**Informe Consolidado de Solicitud de Aclaraciones, Rectificaciones y/o Ampliaciones a la Declaración de Impacto Ambiental del Proyecto "Sistema de almacenamiento de Energía por Baterías - San Rafael"**

Nombre del Titular : Parque Solar Lircay SpA  
Nombre del Representante Legal : Stephanie Crichton Norero  
Dirección : Apoquindo 5400

El presente Informe Consolidado de Solicitud de Aclaraciones, Rectificaciones o Ampliaciones a la Declaración de Impacto Ambiental del proyecto "Sistema de almacenamiento de Energía por Baterías - San Rafael", contiene las observaciones generadas en virtud de la revisión de la Adenda.

Figura 1-37. Elevación de fundaciones prefabricadas para contenedores de baterías (vista lateral)

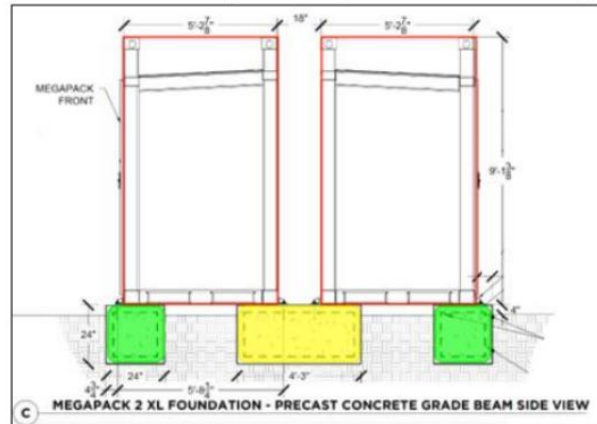
14. En la DIA, Capítulo 1, numeral 1.7.2.6 "Construcción de Fundaciones", el titular señala que las fundaciones serán de tipo viga, todo de hormigón, más una excavación, en la Figura 1-37. Al respecto, se debe especificar la superficie intervenida y la profundidad del escarpe.

Imagen N°1, localización de "media luna" o "picadero".

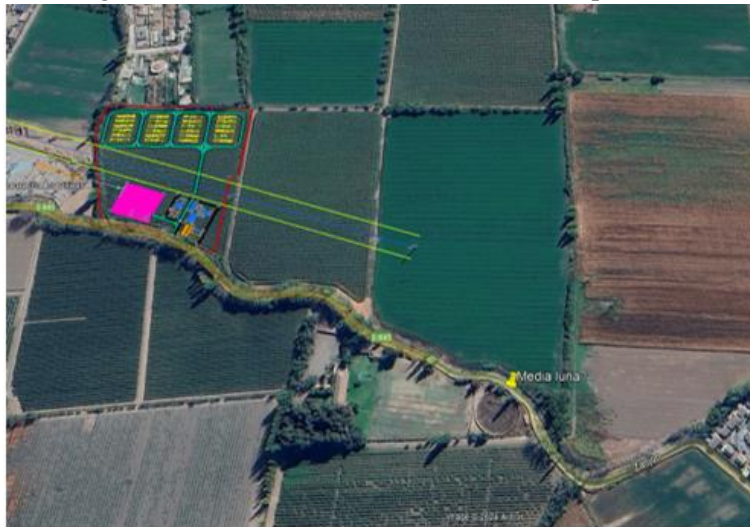
92. Según imagen de Google Earth que se presenta a continuación, por la Ruta E-845, a aproximadamente 350 metros al Sur Este del proyecto, se ubica una "medialuna" o "picadero" (coordenadas UTM 348.231 E- 6.365.374 S) que no fue informada ni descrita en el Anexo 2.03 "Estudio de Medio Humano". Al respecto, se solicita describir las actividades que ahí se realizan, sus usuarios, accesos y fechas de uso, entre otros antecedentes que permitan descartar lo establecido en el artículo 7 del Reglamento del SEIA, letra d) La dificultad o impedimento para el ejercicio o la manifestación de tradiciones, cultura o intereses comunitarios, que puedan afectar los sentimientos de arraigo o la cohesión social del grupo.
